改善箇所説明図

改善内容

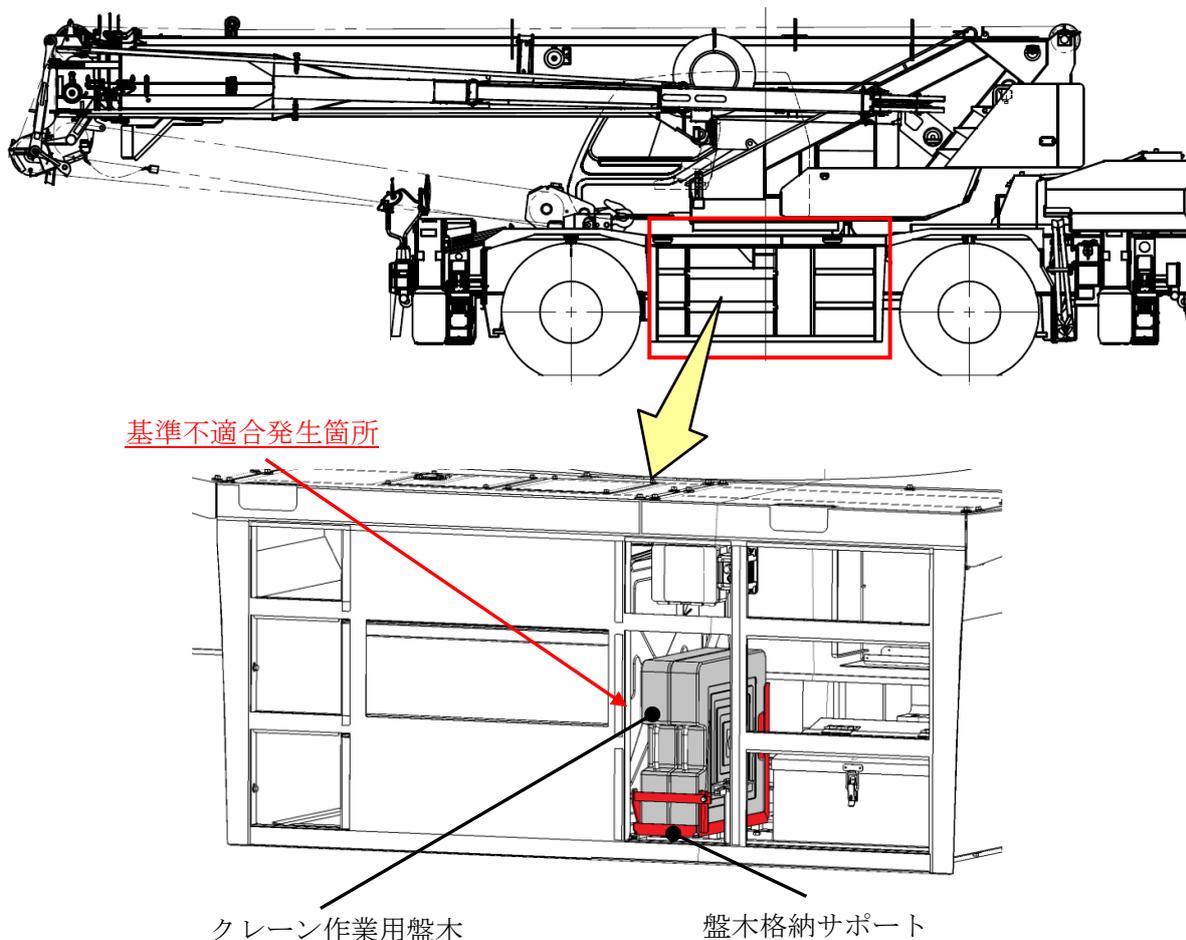
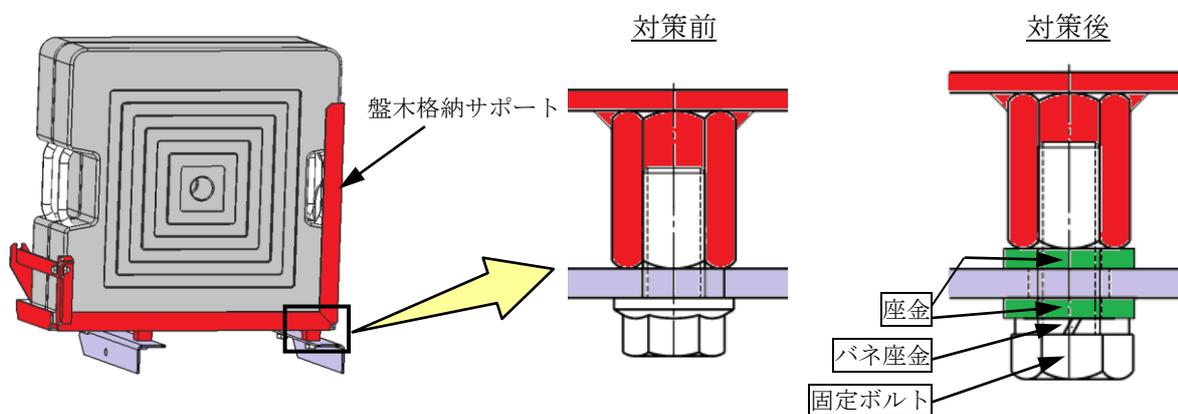
ホイール・クレーンの車枠に取り付けたクレーン作業用の盤木格納サポートにおいて、サポートの固定方法が不適切なため、固定ボルトに緩みが生じるおそれがある。そのため、そのままの状態で使用を続けた場合、固定ボルトが外れ、最悪の場合、走行中に盤木格納サポートおよび盤木が車体からはみ出し、他の交通を妨げるおそれがある。

全車両、盤木格納サポートの固定部に座金を追加する。

注：□ は、変更部品を示す。
 識別：座金の有無で識別する。
